Neue Donaubrücke Linz, OÖ

GEGENSTAND DES WETTBEWERBES

3. Preis

Projekt Nr. 5

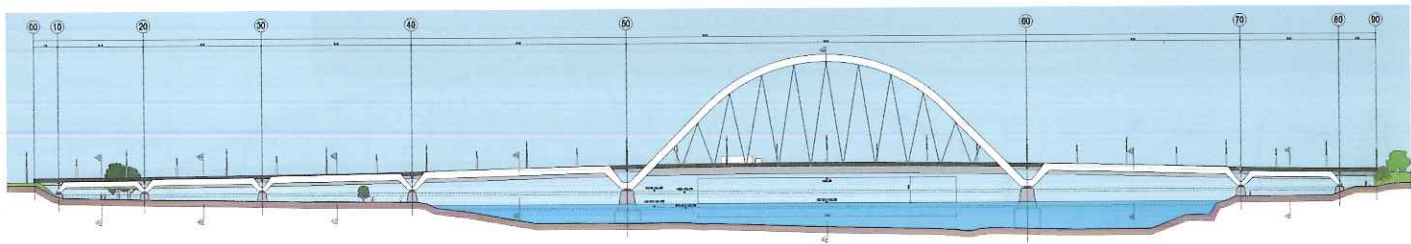
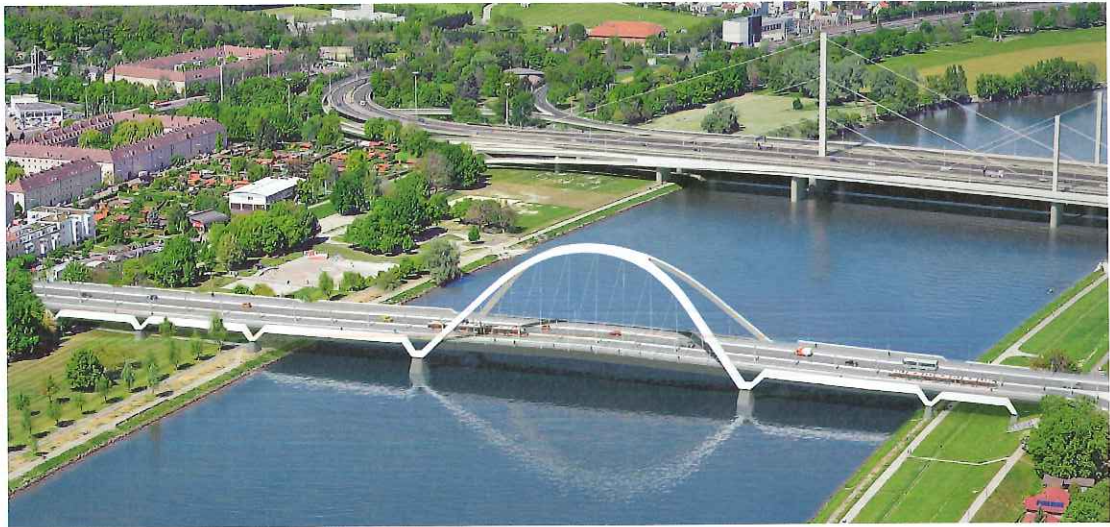
Das Projekt ist eine Bogenbrücke, bei der das Mittelfeld durch die Höhenentwicklung stark betont wird. Durch die gewählte Konstruktion ist das Erscheinungsbild sehr leicht und transparent. Es wird großes Augenmerk auf die Gesamtkultur gelegt. Die großzügige torförmige Anmutung wird verstärkt durch die schöne logarithmische Sequenzierung der Randfelder und bietet so auch aus der Flussperspektive eine ansprechende Ansicht. Der Fuß- und Radweg wird durch das Auf und Ab der

Träger aufgelockert und hat Identität. Die dadurch entstehende partielle Sichteinschränkung durch die Stahlträger vermindert etwas die Qualität. Positiv bewertet wird die Idee der Pfeiler als Findlinge und der damit verbundene subtile Kontakt des Bauwerkes mit dem Wasser sowie das gute Beleuchtungskonzept. Bemängelt wird die fehlende Verweilqualität. Insgesamt eine präzise Lösung, deren hohe Ansichtsqualitäten in einem gewissen Widerspruch zu den Benutzerqualitäten für Radfahrer und Fußgänger stehen.
